Mission régionale d'autorité environnementale

**Avis délibéré de la mission régionale
d'autorité environnementale
Hauts-de-France
sur le projet de centre de données à Rantigny (60)
Étude d'impact version 2 d'avril 2026
Évaluation environnementale de mars 2026**

n°MRAe 016674/A P et
018064/GUNENV

Figure 4: foncier pour les trois phases du campus numérique (résumé non technique, page 10)

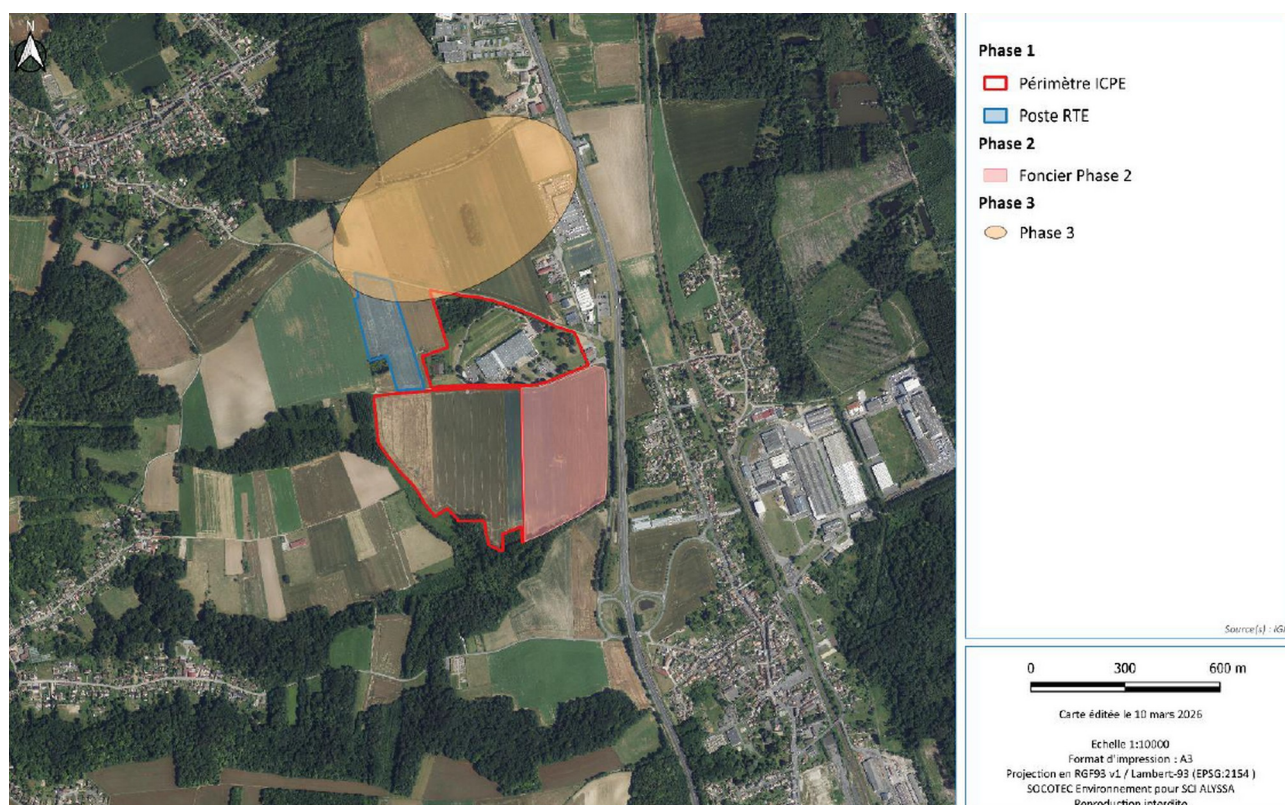
Pour les phases 2 et 3, la nature des aménagements, leurs caractéristiques (à de rares exceptions près comme la puissance électrique des équipements informatiques) et leur localisation ne sont pas décrites.

Le projet, si les trois phases sont mises en œuvre, nécessitera une puissance électrique cumulée pour les équipements informatiques de 480 MW IT. La consommation électrique annuelle est estimée à environ 5 TWh (étude d'impact, page 206).

Pour la phase 1, la consommation électrique annuelle prévue est de 2,6 TWh (192 MW IT), ce qui pourrait impliquer une puissance électrique de l'ordre de 297 MW environ⁶, qui est donc proche du dimensionnement indiqué de 300 MW pour le raccordement RTE mais correspondrait à un PUE⁷ de 1,54, très supérieur à ce qui est indiqué, i.e. entre 1,05 et 1,10. Pour la phase 2, la consommation serait de 1 TWh/an (étude d'impact page 206). Cette donnée est à confirmer car la consommation électrique retenue pour la phase 1 est de 2 TWh/an et non de 2,6 dans cette partie de l'étude d'impact permettant d'identifier les consommations électriques pour chaque phase.

L'autorité environnementale recommande de préciser, en complément des puissances électriques des équipements informatiques, les puissances électriques totales des installations prévues dans le cadre des phases 1, 2 et 3 du projet et le détail des calculs de dimensionnement.

Figure 5: Évolution du zonage du PLU (étude d'impact, page 391)

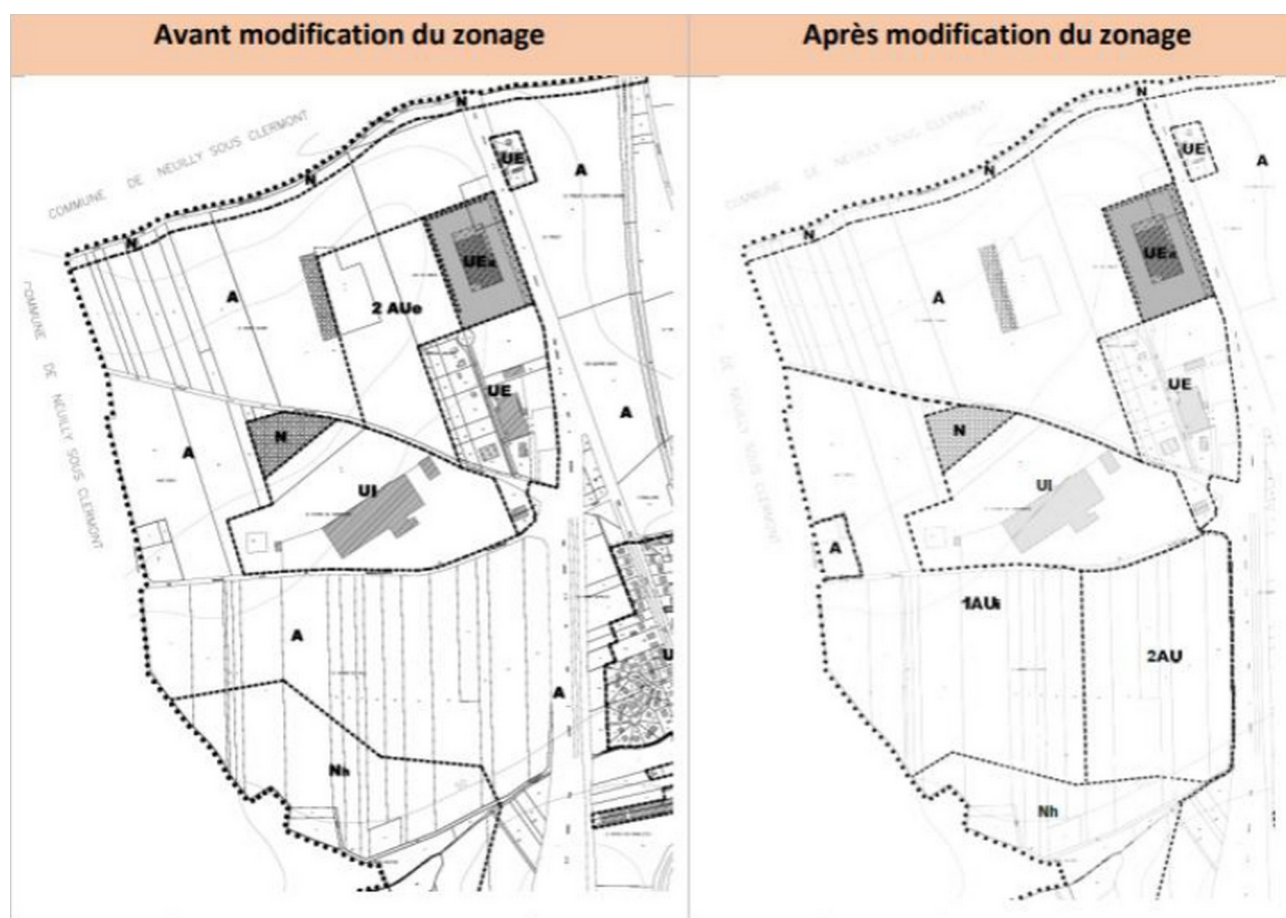
L'évolution du zonage prévue dans le cadre de la mise en compatibilité du plan local d'urbanisme pour permettre l'implantation du projet (phases 1 et 2) est représentée ci-dessous. Pour la phase 1, une zone 1AU_i est créée et destinée à recevoir « l'ensemble des constructions et installations nécessaires, liées au fonctionnement du campus numérique » (étude d'impact, page 391). L'emprise de la phase 2 est classée en zone 2AU. À noter que la modification du zonage ne permet pas la réalisation de la phase 3 (la zone pressentie pour la phase 3 est partiellement située en zone agricole (A) du PLU et cette zone A est même augmentée).

Phase 1 sur les zones 1AU_i et UI, phase 2 en zone 2AU. L'emprise de la potentielle phase 3 est en zone A, au nord, dont l'emprise est agrandie dans le cadre de la présente révision du PLU.
